Kenmerk
BR-2021-1854
Datum
18 januari 2022

Onderwerp
Verzamelvoorstel 2021 elektriciteit

Bijlage 1 Voorgestelde codeteksten

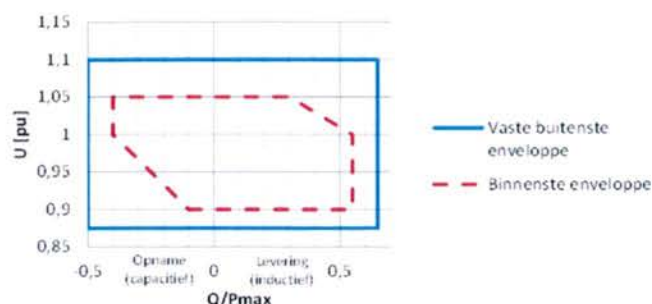
artikel 3.29, eerste, tweede, derde, vierde en zesde lid	In elk van deze leden ontbreekt de spatie tussen de waarde van het spanningsniveau (220 of 300) en de eenheid (kV).
artikel 3.29, eerste lid	De aanhef bevat de frase “op een hoogspanningsnet met een spanningsniveau lager dan 300kV”. Daarmee missen we de SPGM’s van type D die niet op een hoogspanningsnet zijn aangesloten. Het moet dus zijn: “op een net met een spanningsniveau lager dan 300 kV”. Het slot van de bepaling verwijst naar artikel 3.18 (type B); dat moet echter een verwijzing naar 3.25 (type C) zijn: “overeenkomstig artikel 3.25, eerste en tweede lid.”.
artikel 3.29, vierde lid	De figuur in het vierde lid, klopt niet met de inhoudelijke bepalingen in de leden 2 en 3. De figuur in het vierde lid dient er als volgt uit te zien:

Artikel 3.29

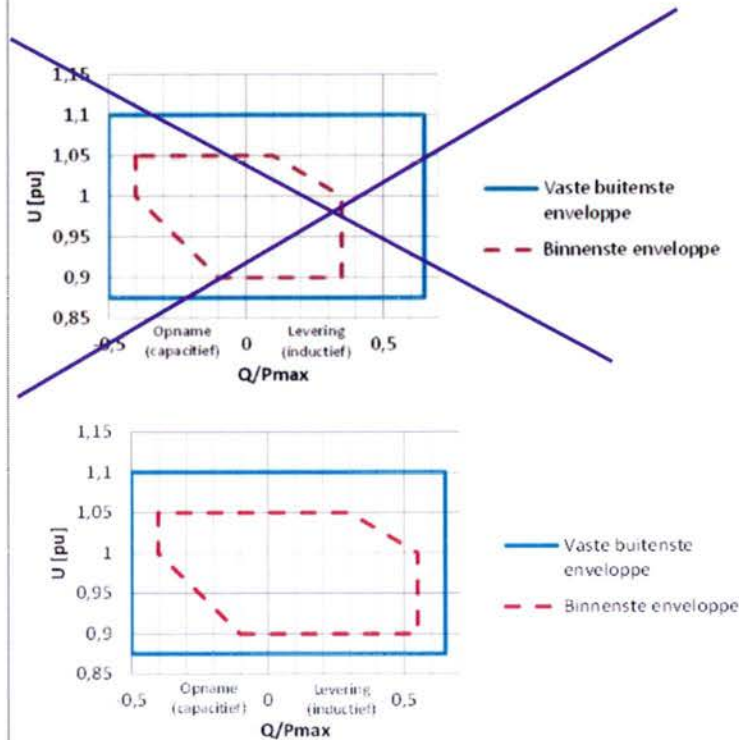
3.19, eerste en tweede lid	In de aanhef van het eerste en tweede lid staat niet expliciet vermeld dat het U-Q/Pmax-profiel is gespecificeerd voor een vermogen gelijk aan de maximumcapaciteit, waar in het vijfde en zesde lid wel staat dat het om een vermogen beneden de maximum capaciteit gaat. Uit oogpunt van consistentie stellen we voor om aan het eerste en tweede lid de frase “bij zijn maximumcapaciteit” toe te voegen.
artikel 3.19, tiende lid	In de aanhef van onderdeel a van het tiende lid is de frase “één van de volgende verschijnselen plaatsvindt” mogelijk verwarrend. De indruk zou kunnen ontstaan dat de power park module naar keuze slechts bij één van beide situaties in staat hoeft te zijn de additionele blindstroominjectie te activeren. In lijn met de Aanwijzingen voor de Regelgeving kan de frase komen te vervallen.
artikel 3.24, eerste lid	Dit artikellid is de invulling van één van de niet-limitatieve eisen van Verordening (EU) 2016/631, om precies te zijn artikel 15, tweede lid, onderdeel a van die Verordening. In de tekst van de Verordening staat deze niet-limitatieve geformuleerd voor zowel de relevante systeembeheerder als voor de transmissiesysteembeheerder. In de Netcode elektriciteit wordt echter alleen de netbeheerder van het landelijke hoogspanningsnet genoemd. We stellen voor deze onbedoelde inperking op te heffen.

1. De synchrone elektriciteitsproductie-eenheid aangesloten op een hoogspanningsnet met een spanningsniveau lager dan 300kV 300 kV is in staat blindvermogen te leveren, als bedoeld in artikel 18, tweede lid, onderdeel b, subonderdeel i, van de Verordening (E U) 2016/631 (NC RfG), overeenkomstig artikel 3-18 3,25, eerste en tweede lid.

2. De synchrone elektriciteitsproductie-eenheid aangesloten op een hoogspanningsnet met een spanningsniveau gelijk aan of groter dan 300kV 300 kV is in staat bij variërende spanning maximaal een hoeveelheid blindvermogen te leveren dat gekenschetst wordt door een verhouding van blindvermogen tot maximumcapaciteit, als bedoeld in artikel 18, tweede lid, onderdeel b, subonderdeel i, van de Verordening (EU) 2016/631 (NC RfG):

- a. gelijk aan 0,3 bij een spanning van 1,05pu;
 - b. gelijk aan 0,55 bij een spanning van 0,9 pu tot 1 pu;
 - c. dat bepaald wordt door het lineaire verloop tussen respectievelijk 0,55 en 0,3 bij een spanning van 1 pu tot 1,05 pu.

3. De synchrone elektriciteitsproductie-eenheid aangesloten op een hoogspanningsnet met een spanningsniveau gelijk aan of groter dan 300kV 300 kV is in staat bij variërende spanning maximaal een hoeveelheid blindvermogen op te nemen dat gekenschetst wordt door een verhouding van blindvermogen tot maximumcapaciteit, als bedoeld in artikel 18, tweede lid, onderdeel b, subonderdeel i, van de Verordening (EU) 2016/631 (NC RfG):

- a. gelijk aan 0,1 bij een spanning van 0,9 pu;
 - b. gelijk aan 0,4 bij een spanning van 1 pu tot 1,05 pu;
 - c. dat bepaald wordt door het lineaire verloop tussen respectievelijk 0,1 en 0,4 bij een spanning van 0,9 pu tot 1 pu.
